Stellungnahme zum Entwurf des Szenariorahmens 2030 (Version 2019)

Der Bund für Umwelt und Naturschutz Deutschland e.V. (BUND) erhebt folgende Einwendungen und Vorschläge zum Entwurf des Szenariorahmens 2030 (Version 2019).

Quelle: BDEW Pressegespräch 20.12.2017, eigene BUND Projektion in rot.

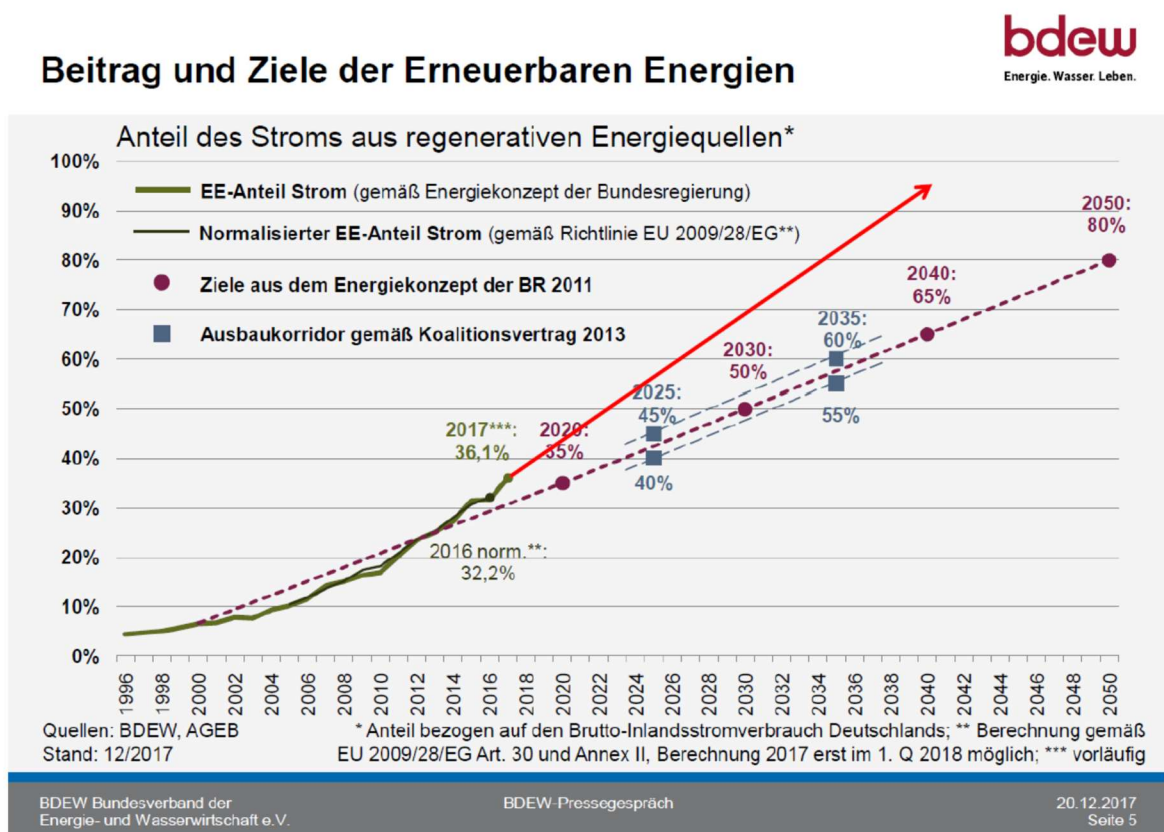
Die hierbei angesetzte Steigerung um 2,5% - Punkte des EE-Anteils am Bruttostromverbrauch wurde schon in den Jahren 2010-2017 (18% auf 36%) erreicht.

Bei der Windenergie Onshore liegt die installierte Leistung Ende 2017 bei ca. 50 GW.⁶ Mit einem Ausbau von jährlich 7 GW wie es der BUND in seinem Szenario vorsieht⁷, werden im Jahr 2030 Leistungen von ca. 140 GW und im Jahr 2040 von 200 GW erreichbar sein. Der SZR geht hingegen nur von 60-70 GW im Jahr 2030 und 74 GW im Jahr 2035 aus.

Hinsichtlich der Photovoltaik sind nach Auffassung des BUND im Jahr 2030 bei einem jährlichen Ausbau von 7 GW (derzeit 40 GW) etwa 130 GW erreichbar, und im Jahr 2040 ebenso 200 GW. Der SzR geht hingegen nur von 57-73 GW im Jahr 2030 und sogar nur von 71 GW im Jahr 2035 aus.

Alles in allem zeigt sich, dass der SzR in punkto „wahrscheinlicher Entwicklung“ des Ausbaus der EE im Strombereich sowohl der realen Entwicklung als auch den – noch zu beschließenden – politischen Zielen weit hinterherhinkt. Hier zeigt sich auch, dass es grundlegend fehlerhaft ist, den bisherigen SzR 2030 (2017) relativ einfach „fortzuschreiben“, ohne sich an der realen technischen und politischen Entwicklung zu orientieren.

Während der SzR für das Jahr 2025 von dem bisherigen Wert von 40–45% EE am Bruttostromverbrauch ausgeht, ist demnach von mind. 55% auszugehen. Anstelle des Werts von 50% im Jahr 2030 ist der Wert von mind. 65% anzusetzen. Anstelle von 55–60% im Jahr 2035 sind 75–80% zu verwenden.
